高浜発電所 1、2号炉 審査会合における指摘事項の回答 (運転期間延長認可申請関係)

関西電力株式会社

平成28年5月26日

高浜発電所1、2号炉 審査会合における指摘事項の回答一覧表

【事故時の格納容器再循環サンプスクリーン性能評価概要】

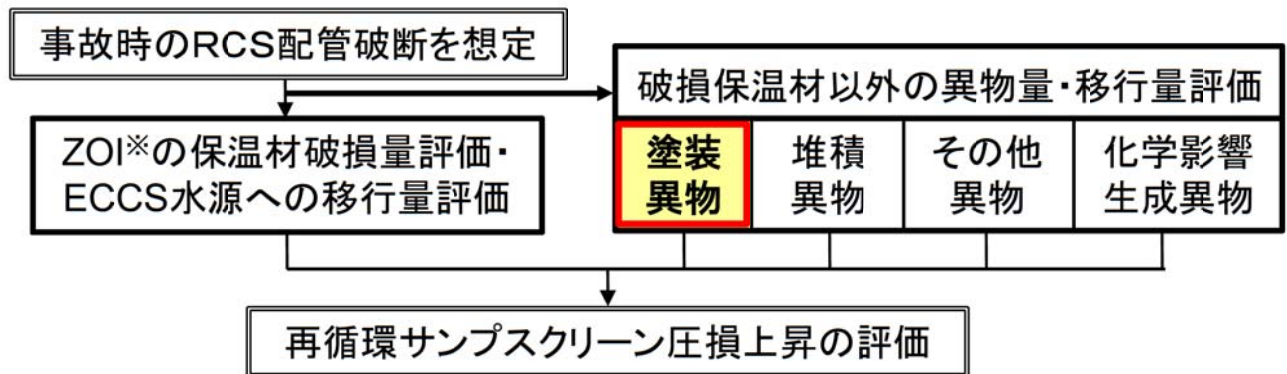
No.	指摘事項	回答
0315-1 特別点検	原子炉格納容器の塗装について、事故時の剥落性状とサンプスクリーンへの影響評価について整理すること。	平成28年5月26日 P2～P3
0315-2 耐津波安全性評価	改良地盤の経年変化について	平成28年5月26日 P5～P6

原子炉格納容器(CV)内の塗装は、事故時の格納容器再循環サンプスクリーン性能評価の中で、格納容器再循環サンプスクリーン圧損を上昇させる要因(塗装異物)として評価する対象としている。

【塗装異物量は以下の2ケースについて評価】

① 配管破断口近傍の塗装が高温高圧の2相流ジェットの影響により剥離するケース

10D (D: 破断想定配管の口径) を半径とする球形ZOI表面積相当を塗装量を異物量として評価に考慮

② CV内の温度・圧力等環境条件により塗料が劣化して剥離するケース

DBA試験より、耐DBA仕様の塗装は異物量として考慮せず^{※1}、非DBA仕様塗装が異物になるとして評価。

液状化の発生メカニズム¹⁾

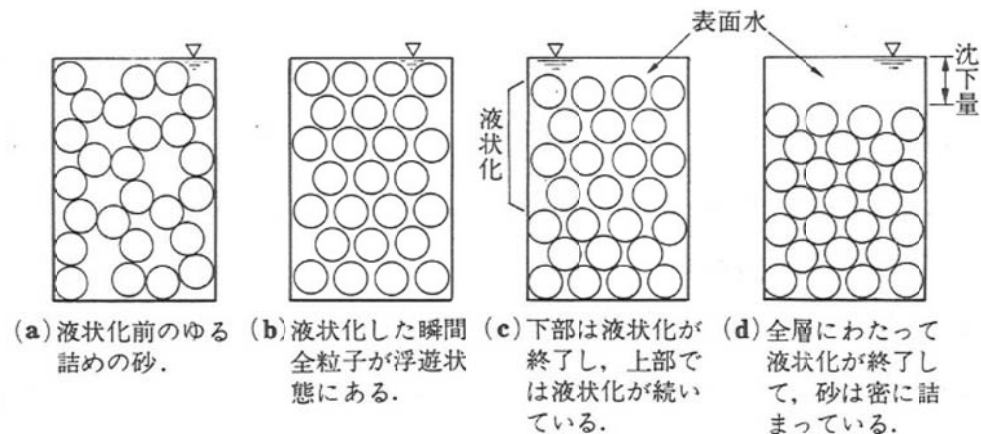
No.	指摘事項	回答
0315-1 特別点検	原子炉格納容器の塗装について、事故時の剥落性状とサンプスクリーンへの影響評価について整理すること。	平成28年5月26日 P2～P3
0315-2 耐津波安全性評価	改良地盤の経年変化について	平成28年5月26日 P5～P6

このような地盤が地震による連続した振動を受けると砂粒子の間隙に存在する間隙水の圧力は一時的に上昇し、砂粒子間の噛み合わせが完全に外れて水に浮いた状態になり、液状化が発生する。
